Modulo per la presentazione delle osservazioni per i piani/programmi/progetti sottoposti a procedimenti di valutazione ambientale di competenza statale

ID: Codice procedura (ID_VIP/ID_MATTM): 12691

“Progetto di un impianto eolico denominato “Pitigliano” ubicato nei comuni di Pitigliano (GR) e Sorano (GR) costituito da 20 (venti) aerogeneratori di potenza nominale 7,0 MW per un totale di 140,0 MW con relative opere connesse ed infrastrutture indispensabili”

IMMAGINE n. 7 Mappa della intervisibilità degli impianti eolici elaborata dall'Associazione nazionale Amici della Terra. La mappa non è aggiornata comunque rende molo bene dell'enorme impatto visivo creato dal cumulo degli impianti.

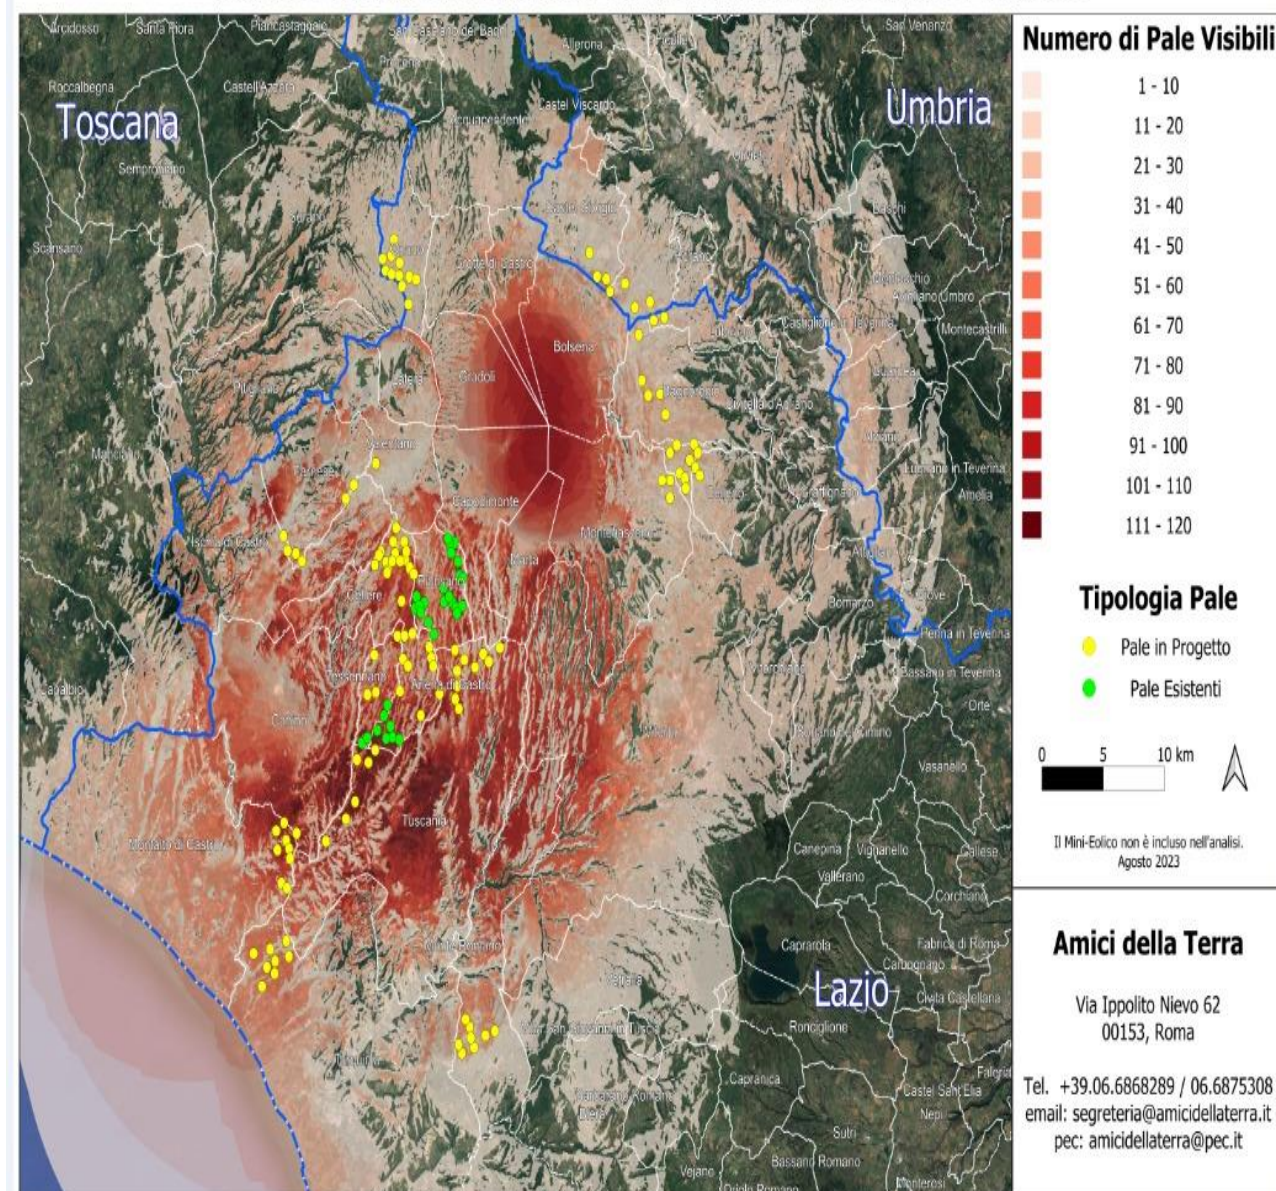
Se agli impianti eolici rappresentati qui sopra che non comprendono sia l'impianto eolico Pitigliano e le altre 14 pale del progetto eolico in verifica amministrativa sempre nel territorio di Pitigliano si aggiungono i migliaia di ettari (7000 fin'ora) di territorio occupato dagli impianti fotovoltaici e agrivoltaici e dalle altre tipologie appare chiaro il numero spropositato degli impianti FER nella bassa toscana e nella Tuscia.
